中 国 船 级 社

RULES FOR MATERIALS
AND WELDING

AMENDMENTS

2011年7月1日生效
Effective from July 1 2011

图3.12.5.2

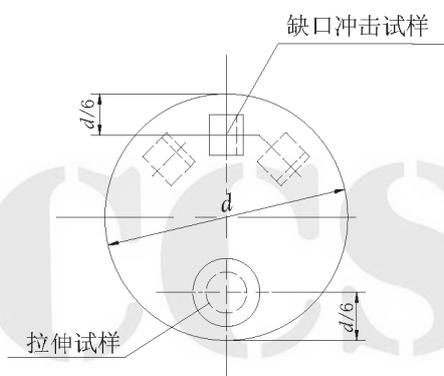
3.12.5.2 在每个试件中应截取1个拉伸试样；除1级锚链钢外，还应从同一试件上切取1组3个夏比V型缺口冲击试样。拉伸和冲击试样的截取位置如图3.12.5.2所示，沿圆钢的纵向截取，且尽可能位于距表面1/6直径处。试样的制备和尺寸应符合本篇第2章的有关规定，其中拉伸试样的横截面积一般应不小于150mm²。若截面积不足时，也可采用全截面试样代替。

图10.2.3.2(1) 普通链环

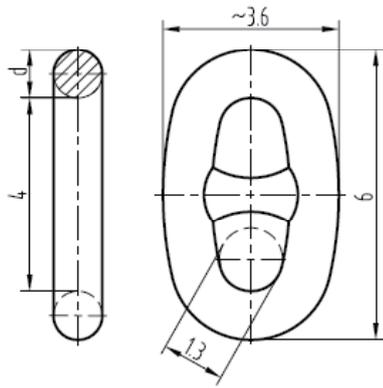
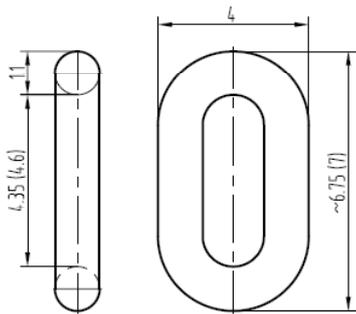
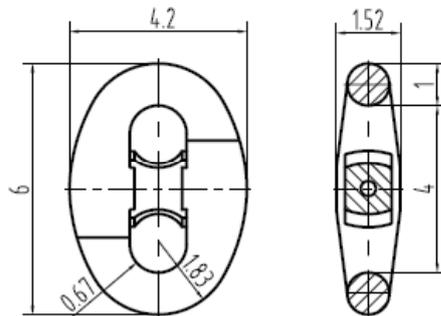
10.2.3.2 锚链及其附件应按公认的标准进行制造，其典型的结构见图10.2.3.2(1)~(7)，图中数字为公称直径 d 的倍数。每节锚链的链环数应为奇数。对不同于上述图中所规定结构和焊接方法生产的附件，应将其尺寸、制造方法及热处理过程的全部图纸及工艺提交CCS认可。

图10.2.9.1

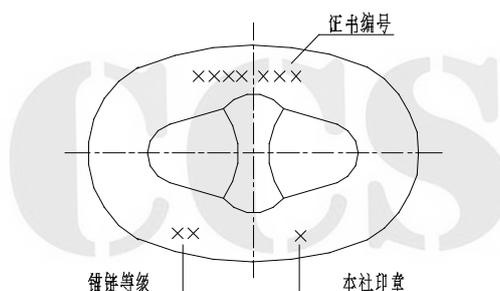
10.2.9.1 经CCS检验合格的锚链和附件，应按图10.2.9.1的要求在每节锚链的两端均打上下述钢印：

- (1) 锚链等级；
- (2) 证书编号；
- (3) CCS的标志。

图10.3.6.6

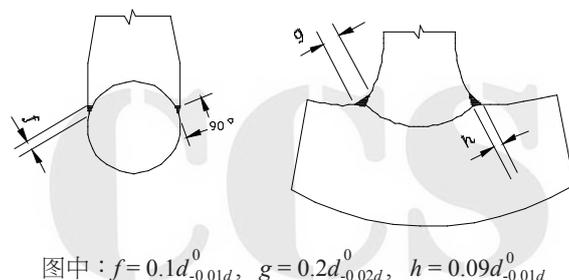
10.3.6.6 角焊缝的尺寸应符合图10.3.6.6的要求。
